Informe de Seguridad - Acción de Campo - Red de distribución de software y programadores asociados - CareLink™

La Agencia Nacional de Regulación, Control y Vigilancia Sanitaria (Arcsa) da a conocer el informe de seguridad de Medtronic sobre una modificación que se está llevando a cabo para mejorar la seguridad cibernética de los programadores del dispositivo, al cambiar como estos se actualizan con el nuevo software. Actualmente los programadores CareLink™ 2090 y CareLink Encore™ 29901 de Medtronic reciben el nuevo software por una de dos vías: mediante el puerto USB o mediante una conexión en red a través de la Red de Distribución de Software (SDN).

Pantalla del software en el programador

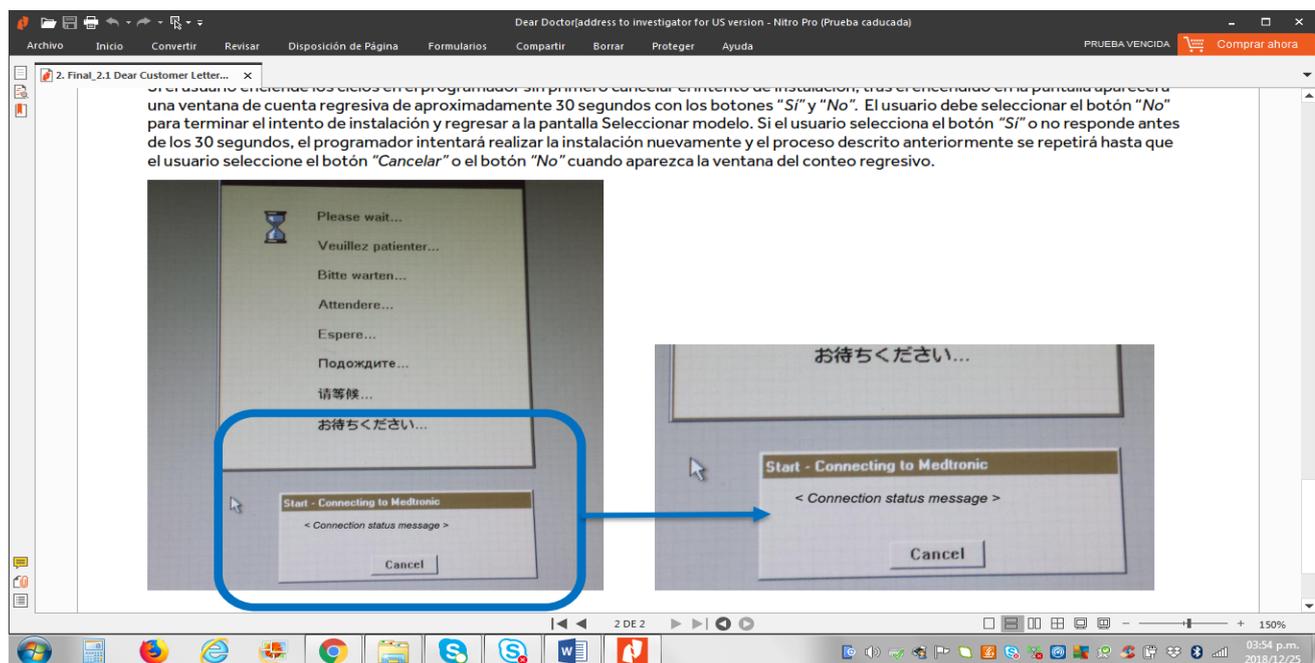
No intente actualizar el programador mediante la SDN. Si selecciona el botón "Instalar desde Medtronic", esto resultará en una instalación fallida del software, debido a que el acceso a la SDN externa ya no está disponible.

Se pueden observar varios mensajes si se intenta realizar la instalación del software mediante la SDN (p. ej., "Instalar desde Medtronic...").

Véase las siguientes imágenes de ejemplo sobre lo que aparecerá en la pantalla del programador durante el intento de instalación. Debajo de la ventana más grande con el mensaje "Por favor espere" aparecerá una ventana más pequeña que muestra el mensaje <mensaje del estado de conexión> consulte el área resaltada a continuación. Los mensajes del estado de conexión pueden variar entre "Conectando...", "Buscando red...", "Accediendo...", "Imposible conectarse a la red local", y "Imposible conectarse a la red de Medtronic". Puesto que la SDN ya no está disponible **el usuario debe seleccionar el botón "Cancelar" para terminar el intento de instalación.**

Si el usuario enciende los ciclos en el programador sin primero cancelar el intento de instalación, tras el encendido en la pantalla aparecerá una ventana de cuenta regresiva de aproximadamente 30 segundos con los botones "Sí" y "No". El usuario debe seleccionar el botón "No" para terminar el intento de instalación y regresar a la pantalla Seleccionar modelo.

Si el usuario selecciona el botón "Sí" o no responde antes de los 30 segundos, el programador intentará realizar la instalación nuevamente y el proceso descrito anteriormente se repetirá hasta que el usuario seleccione el botón "Cancelar" o el botón "No" cuando aparezca la ventana del conteo regresivo.
